Mémoire en réponse à l'avis du Conseil National de la Protection de la Nature du 2 juillet 2025 sur le projet de parc solaire Serre de Brunet sur les communes de Mons et Servas

Objet : Réponse à l'avis du CNPN émis le 2 juillet 2025

Calendrier d'entretien des OLD

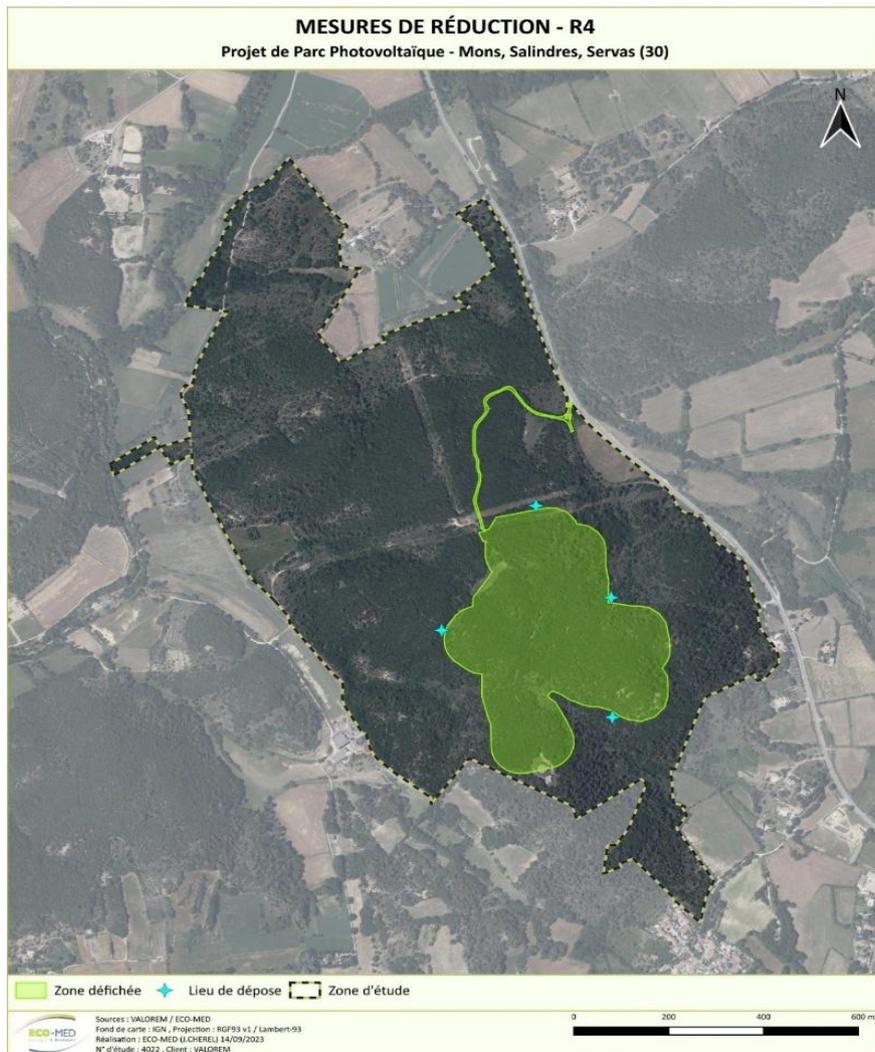
R2 : Mise en place et entretien des zones débroussaillées (parc photovoltaïque et OLD) en accord avec les enjeux écologiques. Le CNPN insiste pour que la gestion de la strate herbacée du parc photovoltaïque soit effectuée par un troupeau plurispécifique qui ne soit pas constitué de seuls moutons en y adjoignant au moins des bovins de petite taille ou des caprins, tout en évitant le surpâturage, et en évitant l'essentiel de la période de floraison, donc à partir de juin. Les animaux devront être exempts de rémanence chimique liée à des traitements antiparasitaires durant leur temps de présence dans le parc. L'usage de débroussailleuse à fil sera proscrit si ce dernier est en plastique, car très polluant par les micro-déchets qu'elle génère. On emploiera alors des têtes à lames, d'usage plus technique pour ne pas abîmer les sols.

+ Respect des périodes de floraison et de végétation de *Gladolius dubius* pour l'entretien des parties extérieures des OLD.

+ Entretien de l'OLD avec un appareil n'impactant pas la structure du sol superficiel.

L'entretien des zones d'OLD se fera par un troupeau plurispécifique. Comme mentionné dans la mesure R2 du DDEP, pour le traitement du cheptel, l'utilisation d'ivermectines comme traitement antiparasitaire est proscrite. Ponctuellement et si nécessaire uniquement, une débroussailleuse manuelle avec tête à lames sera utilisée pour compléter ce débroussaillage en conservant une hauteur de coupe de 15 cm par rapport au sol pour éviter tout impact sur le sol et la petite faune. Comme mentionné dans la mesure R2, le débroussaillage sera réalisé en dehors de la période printanière et estivale (débroussaillage à faire entre mi-septembre et mi-février) pour ne pas impacter la flore ainsi que les insectes et donc la ressource alimentaire de nombreuses espèces. Il évitera ainsi bien la période de floraison du *Gladolius dubius* qui est entre avril et juin.

Carte : agrandissement de la mesure C2 en faveur de la Proserpine et des invertébrés des milieux ouverts

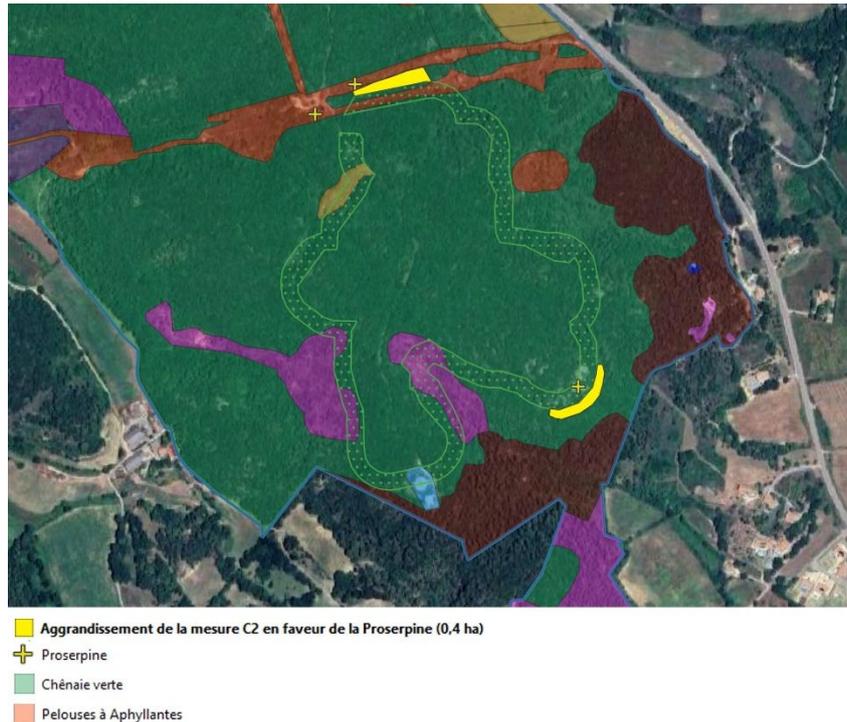
C2 : Gestion, création et entretien des espaces ouverts par pastoralisme. En termes de calendrier, il conviendra d'éviter la saison florifère des espèces herbacées, et de privilégier comme préconisé une conduite du troupeau en parcs tournants. Enfin, la diversité spécifique du troupeau sera privilégiée (ovins, équins, bovins). Le CNPN recommande d'y intégrer le secteur où a été détectée de la Proserpine aux confins Sud-Est du parc, pour agrandir ce petit milieu ouvert au-delà des limites de l'OLD en prenant soin de transférer les plantes hôtes (éventuellement après un transit en pépinière). De même, la partie d'habitat ouvert de la bande centrale et partiellement dégradée par un débordement de l'OLD au nord du parc, devra être reconstituée par l'ouverture des sections arborescentes située entre les deux lignes électriques.

+ Mise en œuvre de pastoralisme multi-spécifique (parc photovoltaïque et sites compensatoires) et sans traitement vermifuge durant la présence des animaux sur place (étudier la possibilité de l'emploi d'un troupeau du CEN).

Conformément à ce qui est défini dans la mesure C2 du DDEP, une conduite en parc tournant sera donc effectuée. Elle permettra réellement une action sur le milieu naturel en limitant le phénomène de refus et permettant surtout de maîtriser la pression pastorale sur le terrain selon les recommandations du diagnostic pastoral. La gestion et l'entretien des espaces ouverts se fera par un troupeau

plurispécifique. Le pâturage évitera la saison de floraison des espèces herbacées (mars à juin). En outre, une convention existe déjà entre le pétitionnaire et un éleveur rendant inutile le recours au CEN.

Bien que ne faisant pas partie de la demande de dérogation car ne subissant que des impacts résiduels très faibles, une action en faveur de la Proserpine et qui pourra bénéficier aux autres espèces d'invertébrés des milieux ouverts sera mise en place. Une zone de Chênaie verte de 0,2 ha en bordure sud-est de la zone d'OLD (voir carte ci-dessous) sera ouverte de manière alvéolaire (création et entretien identiques à ceux des OLD) afin d'accroître la superficie de milieux ouverts à l'endroit où la Proserpine y avait été contactée.

La partie d'habitat ouvert de la bande centrale (pelouse à Aphyllantes) est partiellement concernée par la bande d'OLD au nord du parc. Ces milieux étant déjà ouverts, les opérations menées dans ces secteurs viseront uniquement à maintenir l'ouverture des milieux par éco-pâturage, ce qui pourrait, au contraire, s'avérer bénéfique pour les communautés d'invertébrés des milieux ouverts.

Afin d'améliorer la disponibilité en habitats pour ces espèces, une ouverture alvéolaire partielle (selon les modalités appliquées aux OLD) pourra également être réalisée. Elle visera à créer de nouveaux habitats favorables et à relier les deux bandes de milieux ouverts situées au nord du projet (cf. carte ci-dessous). Cette intervention concernera une surface de Chênaie verte d'environ 0,2 ha.

Carte : zones les plus intéressantes pour la pose de gîtes à chiroptères

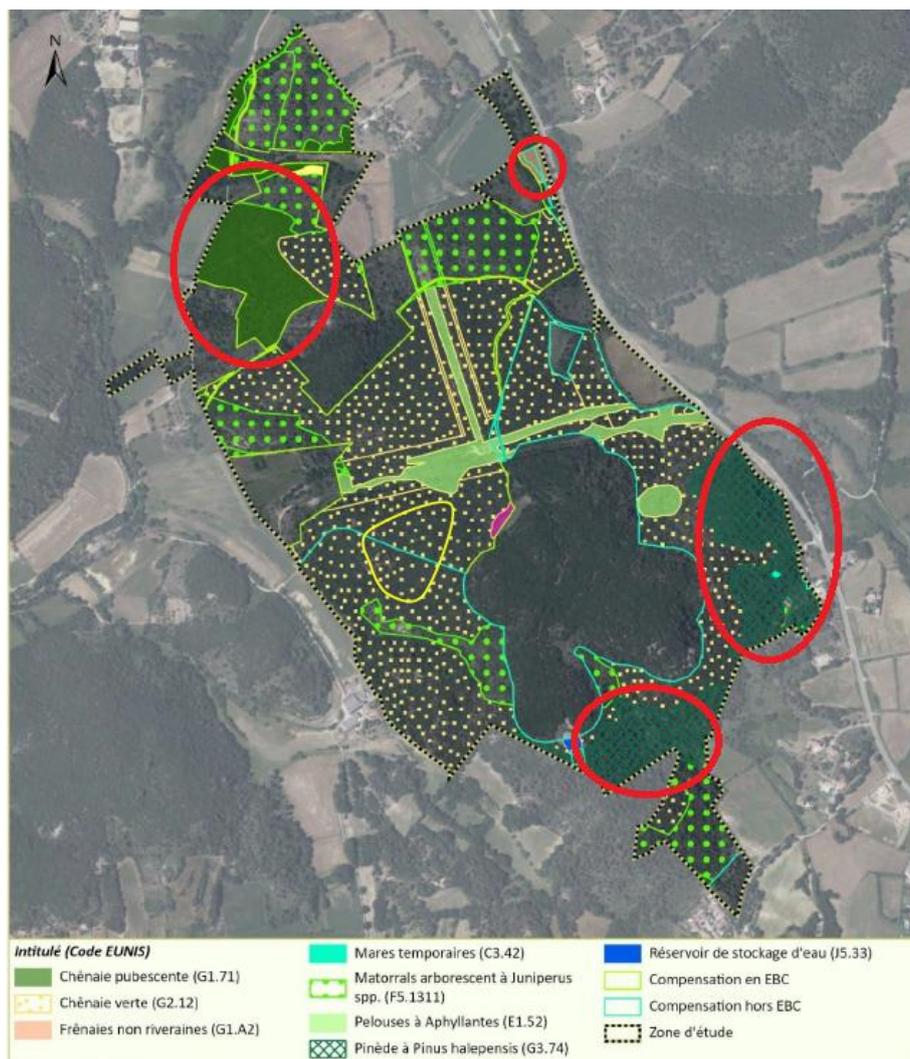
C3 : installation de gîtes destinés aux chiroptères. Au vu des impacts résiduels et cumulés sur ce groupe d'espèces, les gîtes à chiroptères devront être en nombre ambitieux et de formes différentes de façon à pouvoir accueillir les différentes espèces inventoriées. Le modèle 1FFH ici préconisé, est attractif pour de nombreuses espèces. Le CNPN recommande d'améliorer cette disposition par la mise en place des gîtes 3FF (avec trappe d'inspection) accessible aux Noctules, et des gîtes 1FW permettant l'installation de colonies et possiblement d'hivernage. La diversité des chiroptères étant ici un enjeu fort, il est recommandé d'implanter un minimum de 4 gîtes/ha, pour constituer un réseau fonctionnel et répondre aux besoins de ces animaux de changer régulièrement d'abri en cours de saison.

Des gîtes à chiroptères seront installés dans les milieux boisés propices de la parcelle de compensation 1, en particulier au sein de la chênaie pubescente et de la pinède. La zone la plus favorable pour les espèces arboricoles se situe dans la chênaie pubescente du nord-ouest de la parcelle, en raison de la maturité des arbres et de la structure du peuplement.

Dans les autres formations, comme la chênaie verte et le matorral arborescent à *Juniperus*, les conditions ne sont pas adaptées : les arbres y sont trop petits, avec des troncs et des branches de faible diamètre, souvent trop bas et densément enchevêtrés, ce qui ne permet ni une fixation sécurisée ni une hauteur suffisante pour que les gîtes soient fonctionnels.

Une densité de 4 gîtes/ha est envisageable dans la chênaie pubescente, qui couvre une surface de 5,7 ha, soit un total de 20 gîtes. En revanche, la pinède, bien que plus étendue (8,2 ha), est légèrement moins favorable à l'installation de gîtes. Il est donc proposé d'y appliquer une densité réduite de 2 gîtes/ha, soit 16 gîtes.

Les gîtes posés seront de type 1FFHH, 1FW et 3FF (avec trappe d'inspection).
